Abwägung der eingegangenen Stellungnahmen zum Verfahren

Bebauungsplan „Bahnhofplatz – Friedrich-Ebert-Straße“

**Bebauungsplan Nr. 110.5/101 "Bahnhofplatz - Friedrich-Ebert-Straße" im Stadtteil
Mitte der Stadt Ulm (TK 25: 7525 Ulm-Nordwest, 7625 Ulm-Südwest)**

Grundsätzliche Alternativen für Fahrradabstellanlagen im Bahnhofsumfeld **Mit Vorschlag für Radweg an der Ebertstraße**

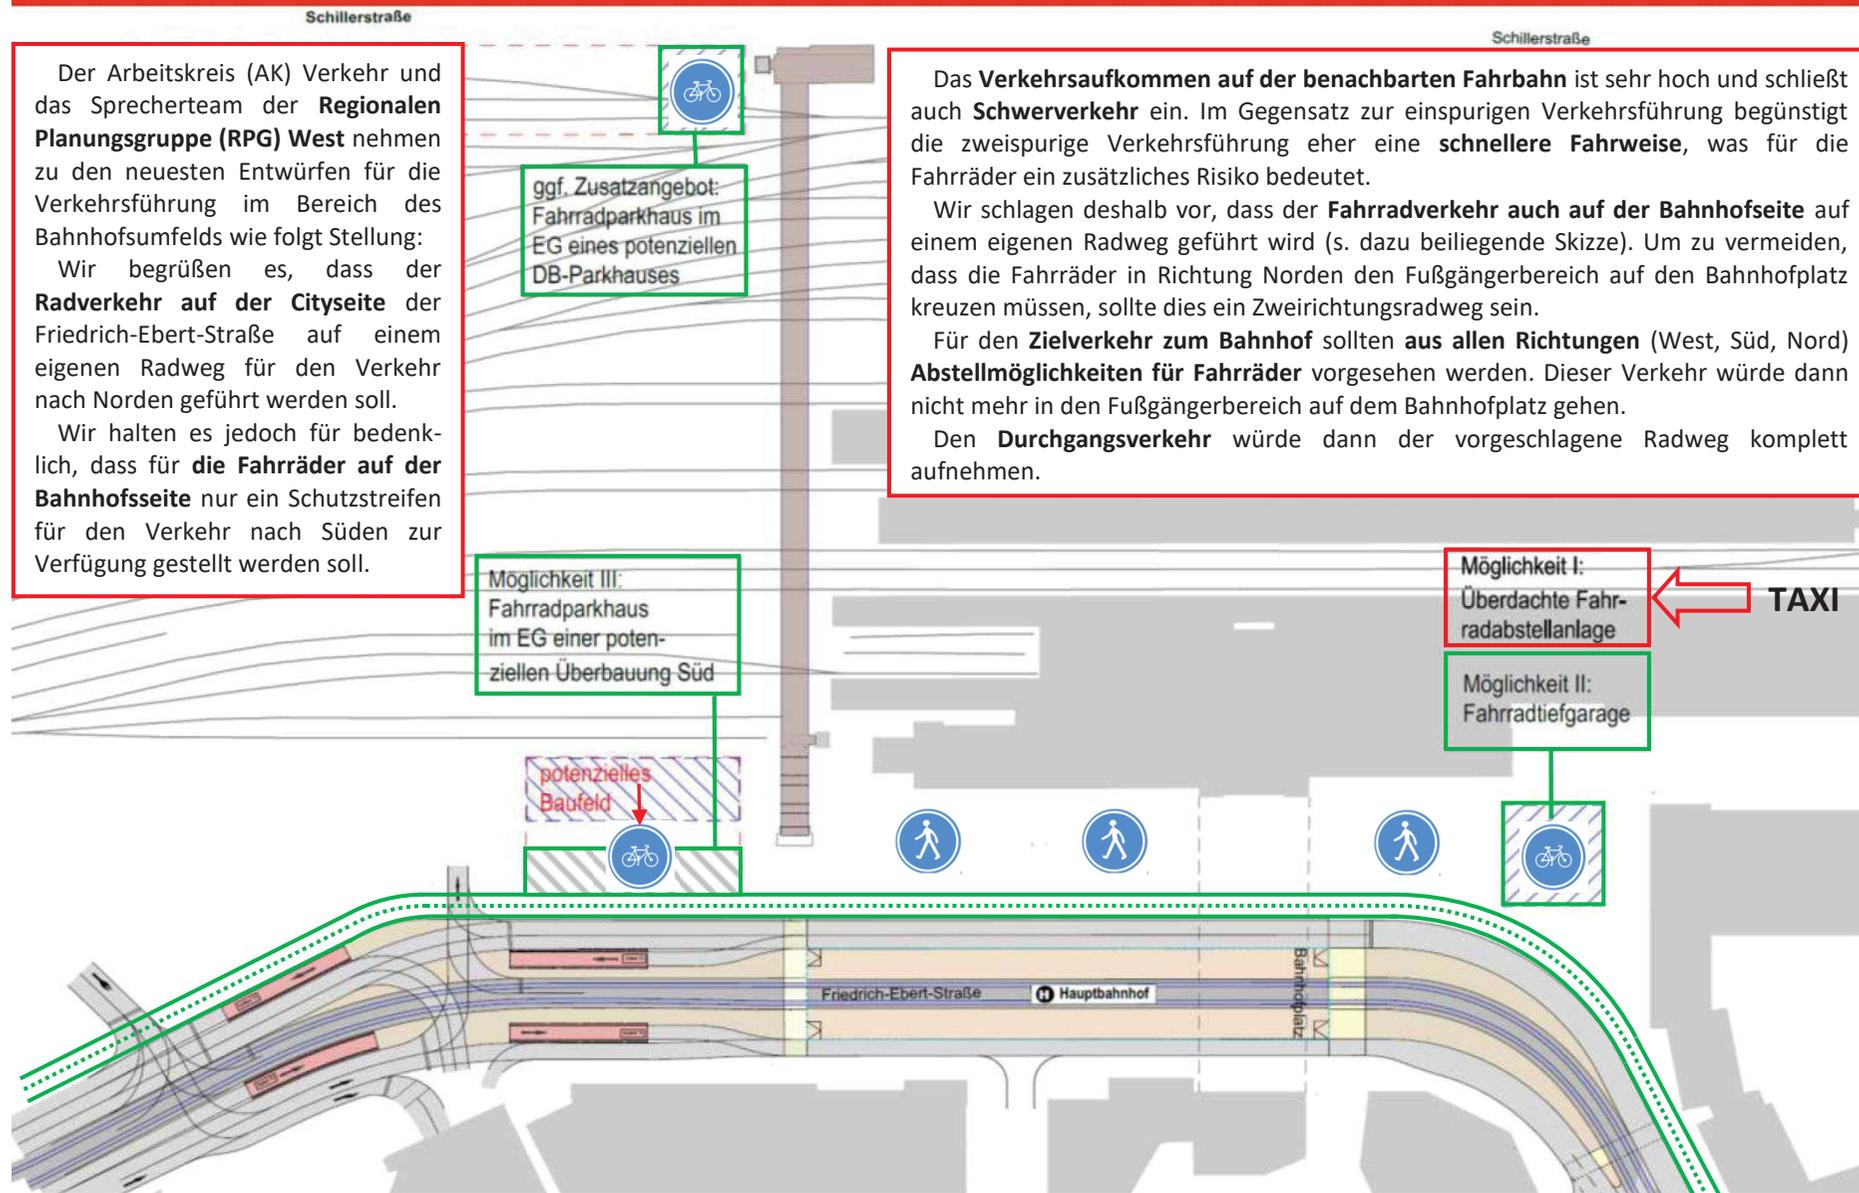
- 2) Der auf der Westseite der Friedrich-Ebert-Straße für den durchgehenden Radverkehr geplante Schutzstreifen hingegen ist unzulänglich. Hier ist nur mit einer geringen Akzeptanz der Radfahrenden zu rechnen. Viele werden auf den Bahnhofplatz ausweichen. Begründung: Die PKW-Verkehrsbelastung auf der Friedrich-Ebert-Straße liegt über der Grenze, bis zu der eine Radverkehrsführung im Mischverkehr bzw. auf Schutzstreifen noch als sinnvoll erachtet wird. Wenn aus Platzgründen eine separate Radverkehrsführung nicht möglich ist, müssen die Schutzstreifen so angelegt werden, dass sie möglichst nahe an die Qualität eines Radfahrstreifens herankommen, d.h. heißt der Auto- und Fahrradverkehr muss weitgehend unabhängig voneinander abgewickelt werden ohne sich gegenseitig zu blockieren oder zu gefährden. Um dies zu gewährleisten und im Hinblick darauf, dass die allermeisten Kfz in den letzten Jahrzehnten um ca. 20 cm breiter geworden sind, muss die Gesamtbreite des Schutzstreifens plus des angrenzenden Restfahrstreifens mindestens 4,20 m betragen. Dies ist im vorliegenden Bebauungsplan nicht gegeben.

Sollte diese geplante Radverkehrsführung beibehalten werden (Verweis auf Anmerkung 3), wäre hier ein Radfahrstreifen anzulegen. Dies ist aus Platzgründen möglich.

- 3) Für den Quell-/Zielverkehr der Radfahrenden zum/vom Hauptbahnhof soll laut Entwurf der Bahnhofplatz in alle Richtungen freigegeben werden. Zu erwarten ist, dass neben dem hohen Quell- und Zielverkehr viele Radfahrende, insbesondere vom Ehinger Tor kommende, den Platz vor dem Bahnhofsgebäude auch für die Durchfahrt zu Zielen in der Neutorstraße und darüber hinaus nutzen werden. In der Friedrich-Ebert-Straße gibt es zudem nur eingeschränkt die Möglichkeit, die Straßenseite zu wechseln. Selbst wenn die Fußgängerübergänge für Radfahrende freigegeben würden, ist dies keine komfortable Lösung. Auf Grund des sehr hohen Radverkehr- und Fußgängeraufkommens ist daher auf der Bahnhofseite, neben dem Radfahrstreifen auf der Ostseite, eine sichere und leistungsgerechte Zweirichtungsunterstützung für die Radfahrenden notwendig.

Ein Zweirichtungsradweg entlang des westlichen Fahrbahnrandes, wie vorgeschlagen, bedarf einer Breite von 2,50 m. Somit wäre ein Trassenquerschnitt von 3,25 m + 3,00 m für die Kfz-Fahrspuren zzgl. des Zweirichtungsradwegs erforderlich; dies entspricht einer Gesamtbreite von 8,75 m. Die Verkehrsstraße westlich der ÖPNV-Haltestelle würde folglich sehr nah an das Eingangsgebäude zum Parkhaus und den Treppenabgang in die Passage heranreichen und den Fußgängerbereich zwischen Radweg und aufgehenden Bauteilen erheblich beschränken. Engstellen an den Stützen der Bahnhofsüberdachung von nurmehr 1,25 m Durchgangsbreite würden in diesem Bereich zu einer für Fußgänger unkomfortablen Situation und u.U. zu Konflikten mit dem nahen Radverkehr führen. Noch schwerer wiegt der Umstand, dass der Radverkehr an den Fußgängerüberwegen per Ampelsignal auch entgegen der auf dieser Seite allgemeinen Fahrtrichtung angehalten werden müsste. Zudem hätte der Radweg in Richtung Norden im Bereich des Übergangs zur Olgastraße keine Fortsetzung.

<p>Für eine Fortführung des Zweirichtungsradwegs bis zum Theater fehlt der notwendige Platz. Radfahrende in Richtung Olgastraße müssten zwangsläufig den entgegenkommenden Radverkehr aus der Olgastraße queren und auf den nördlichen Gehweg wechseln. Dies führte gerade an dieser räumlichen Engstelle zu nicht vertretbaren Komplikationen für Radfahrende und Fußgänger. Des Weiteren wäre der Zweirichtungsradweg zwingend mit einer Benutzungspflicht verbunden. Da auf der Ostseite bereits ein benutzungspflichtiger Radweg eingerichtet wird, würde dies eine beidseitige Benutzungspflicht für dieselbe Richtung bedeuten, die nicht realisiert werden kann. Von der Anordnung benutzungspflichtiger Zweirichtungsradwege bzw. links angelegter Radwege in Gegenrichtung innerorts wird aufgrund der Gefahrenlagen abgeraten (vgl. VwV-StVO zu § 2 Abs. 4 Satz 3 und Satz 4). Aufgrund der vorgenannten, ortsspezifischen Gegebenheiten wird die Idee des Zweirichtungsradwegs nicht weiterverfolgt.</p>
